INTEGRAZIONE AL DOCUMENTO "PIANIFICAZIONE URBANISTICA, DEROGHE AL PIANO DEL PARCO E AUTORIZZAZIONI DI COMPETENZA DEL COMITATO DI GESTIONE ANNO 2016"

INTEGRAZIONE AL DOCUMENTO "PIANIFICAZIONE URBANISTICA, DEROGHE AL PIANO DEL PARCO E AUTORIZZAZIONI DI COMPETENZA DEL COMITATO DI GESTIONE"

Immagine 1

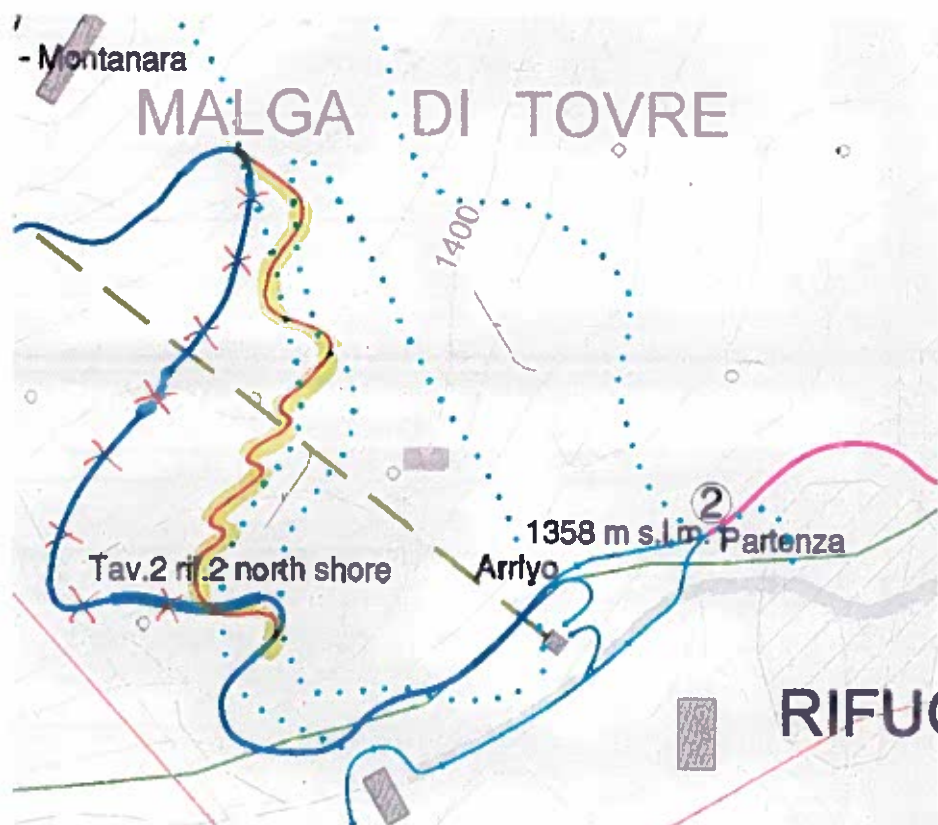
- 1) venga modificato il percorso 1 a valle di Malga Tovre nei pressi dell'intersezione della pista dismessa ora strada di accesso alla vasca dell'acquedotto, evitando i due tratti in traverso nel bosco e mantenendo il percorso in corrispondenza della pista dismessa e nel suo margine destro; la finalità di questa prescrizione sta nell'esigenza di evitare di interessare una zona defilata e meno disturbata rispetto all'attuale sistema piste e strade e di rispettare la coerenza con le previsioni dell'Art. 52ter della L.P. 7/'87 sopra citato (si veda allegato immagine 1);

Immagine 2

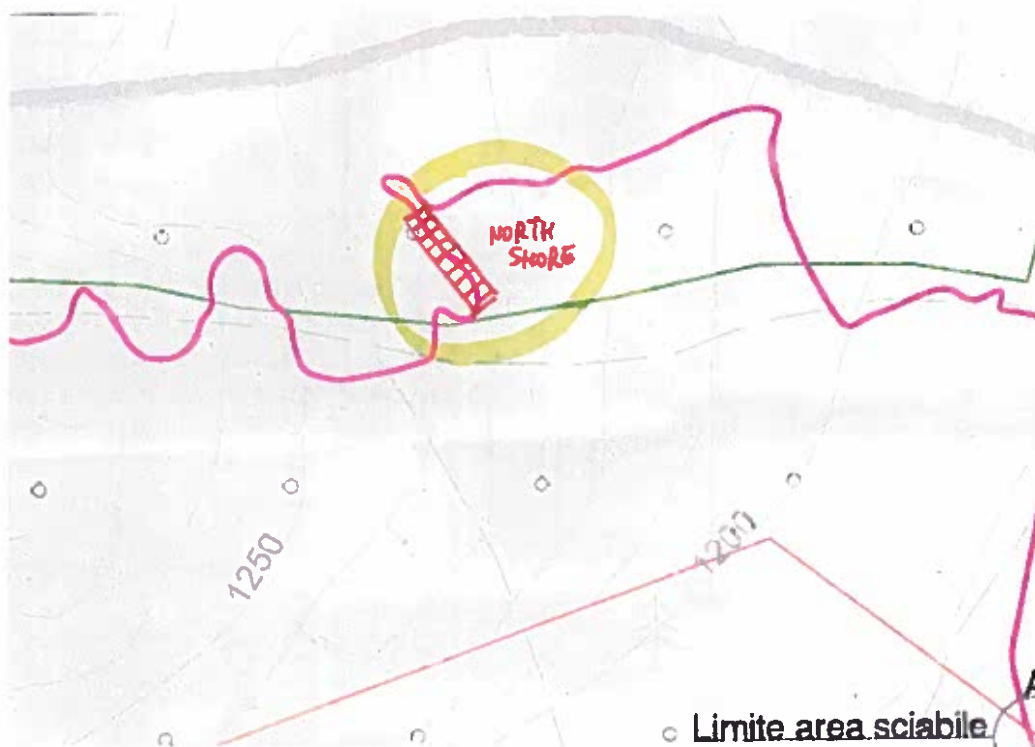
- 4) nel punto di maggior pendenza laterale del versante lungo il percorso 3 al margine delle proprietà private nei pressi del raccordo con la pista di esbosco forestale su proprietà comunale, il percorso in traverso venga realizzato con strutture in legno tipo passerella (north shore) senza operare scavi e riporti in un tratto dove, data la forte pendenza, comporterebbero fronti di scavo eccessivi (si veda allegato immagine 2).
